44F-06-013

## 不具合連絡書

連絡受理日					2013/06/28 14:06:45													
不具合受付者名					品質保証部品質保証二課品質保証G 藤牧 和義													
客先名					モールド部門(SMK株式会社向け)					連絡者名					山岸L様			
客先よりの連絡方法					荷物													
受付区分					不良													
仕様番号 / 品名					415CPB-097-50F 8 W / PB4H(H=1.0) PLUG CT 8 W													
ロットNo.					13.06.15-S5.K.0007A,B													
対象数量					1,183,100

## 略図(必要な場合のみ)

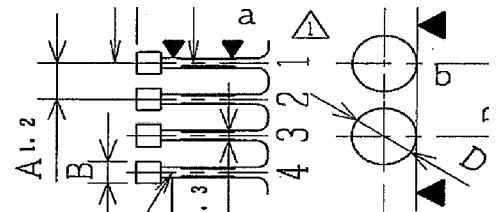
## ピッチNG

A1.2項 0.4±0.02に対し0.422、0.3775有り。  
組立出来ない為、モールド部門より返却。
